Modification du SPR

Modification n°1 approuvée le 15 juin
2020 (délibération n°2020-61)

**MODIFICATION DU SITE PATRIMONIAL REMARQUABLE
DU TOUQUET-PARIS-PLAGE**

AVIS de la CLSPR du 04/12/2019

3.1 – CLOTURES REMARQUABLES

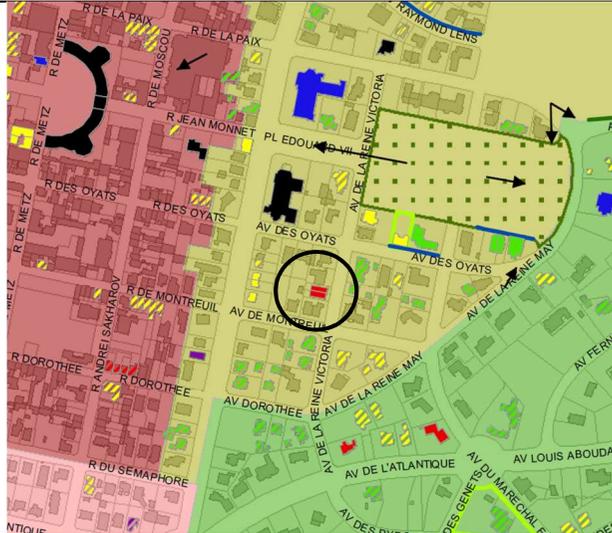
Cette modification consiste à identifier les clôtures qui, de par leur style d'origine et leur longueur, constitue, même partiellement, une unité architecturale à l'échelle urbaine. Dans certains cas, la clôture d'origine a été conservée entièrement, dans d'autres cas, la conservation est partielle.

Il est proposé de repérer ces linéaires de clôture sur le plan réglementaire « Repérage architectural » à partir de la légende existante « clôture remarquable ».

Les ensembles de clôture qu'il est proposé de repérer en « clôtures remarquables » sont :

- les clôtures des îlots bâtis le long du Boulevard Pouget, situé entre l'Avenue de l'Atlantique et l'Avenue Quentovic

- la clôture du Jardin « Banco » (propriété de la Ville du Touquet), située, en partie, le long de l'Avenue de la Paix et, en partie, le long de l'Avenue Ferdinand Recoussine, se prolongeant sur des terrains privés.

- la clôture du terrain de la villa « Castel Dune », située, en partie, le long de l'Avenue de la Paix et, en partie, le long de l'Avenue de la Reine May.

Proposition de compléter la liste des clôtures remarquables à l'enquête publique

Villa « Glenwood » - 212 et 216 avenue de la Reine Victoria

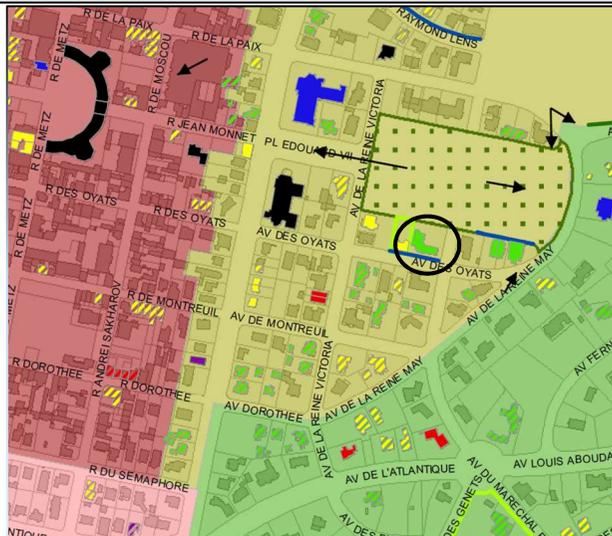
La modification présentée ci-dessous consiste à corriger des erreurs matérielles sur le plan des prescriptions graphiques. Certains bâtis figurant à l'inventaire des monuments historiques, reportés en noir dans le SPR, figurent en bâti repéré. Ils ont été recensés ci-après. Il est donc proposé de les faire figurer en noir sur le plan.
